DRUŽBA ZA AVTOCESTE V REPUBLIKI SLOVENIJI
DARS, d. d.

Dodatek št. 1

**Obnovo voziščne konstrukcije na delih odsekov na AC A2 0013/0613 Šentvid - Koseze,
0464 Priključek Lj. Podutik, 0178 Priključek Podutik Koseze in 0113 Razcep Koseze**

november 2023

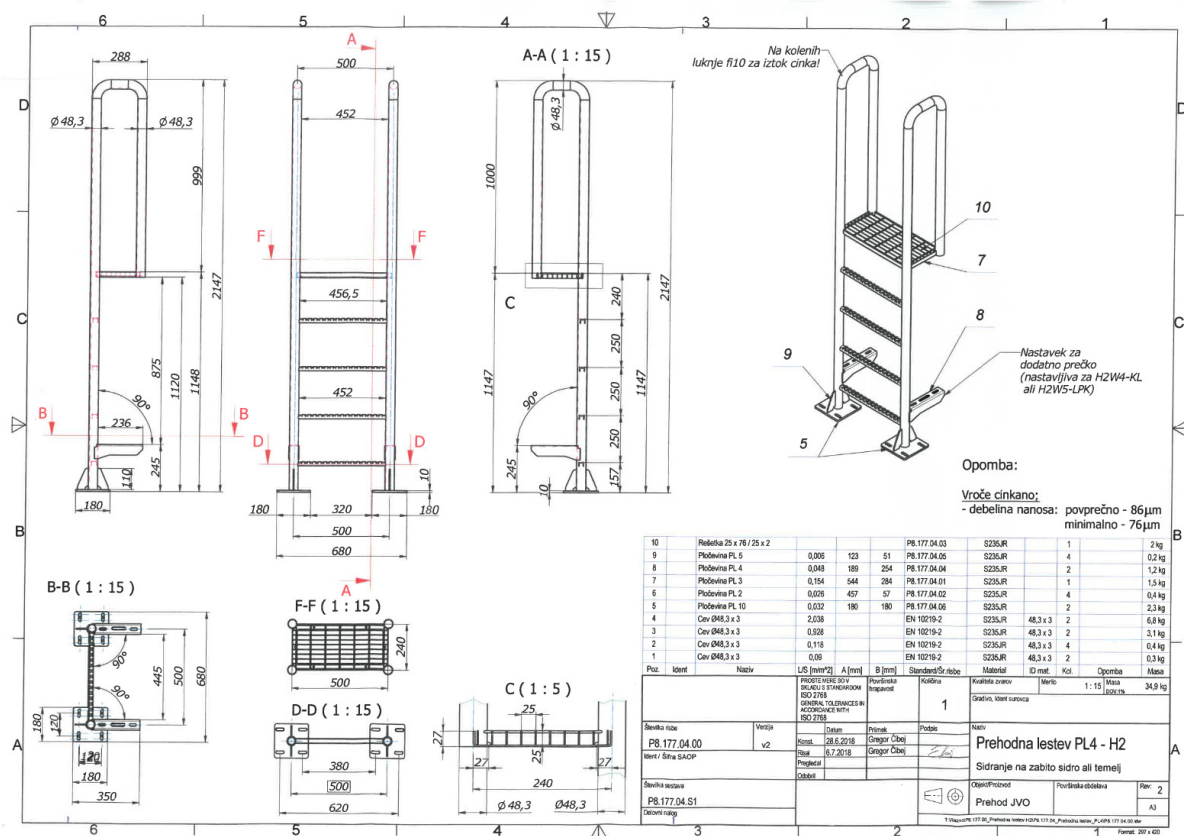
- Vprašanje 3: Prosim za načrte oziroma detajle pri ključavničarskih delih in sicer za lestev in stopnice, saj iz popisa ni razvidne npr. višine lestve, pri stopnicah se ne ve ali so morda s podestom ali brez.

- Odgovor: Zahteve za lestve so podane v Poglavju 4 (Tehnični pogoji za izvedbo del), v točki 4.5.7 (Zahteve za postavitve prometne opreme). Poleg tega so zahteve za lestve podane v prilogi Navodil o tehničnih karakteristikah, pogojih in načinu postavitve varnostnih ograj na cestah v upravljanju DARS d. d., ki so objavljena na spletni strani naročnika. Spodaj je podan primer načrta lestve. Dimenzije lestve se prilagodijo tipu dejansko predvidene ograje.

5.2. Cevna ograja z vertikalnimi polnili

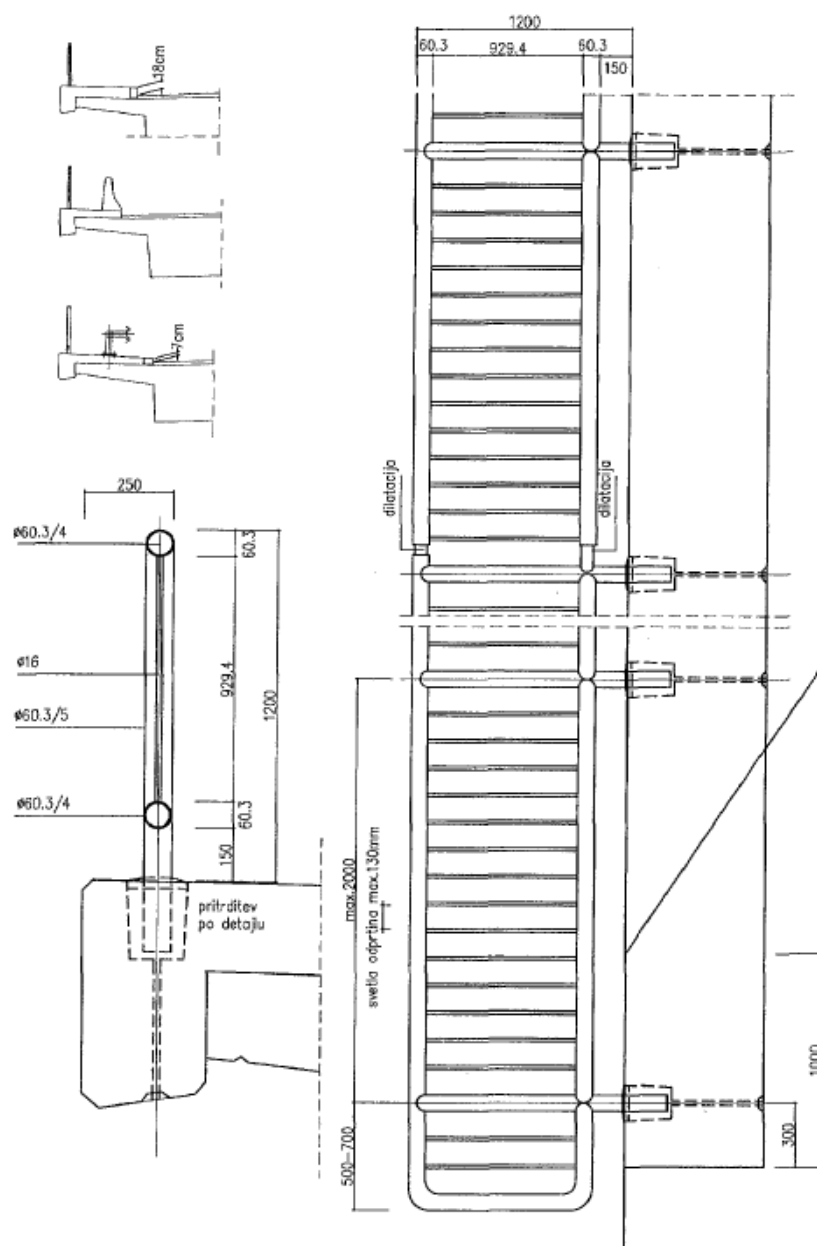
Vprašanje 4: Prosimo naročnika za objavo detajla za postavko: 2 S 7 4 431 Dobava in pritrditev vročcinkane zaščitne mreže (po načrtu) ter izdelava cementnobetonских temeljev za postavitev nosilcev in zaščitne mrežen za varovalno ograjo.

Odgovor: Objavljamo primer detajla zaščitne (varovalne) ograje. Predvidi se 2 x cca. 5,40 m ograje.
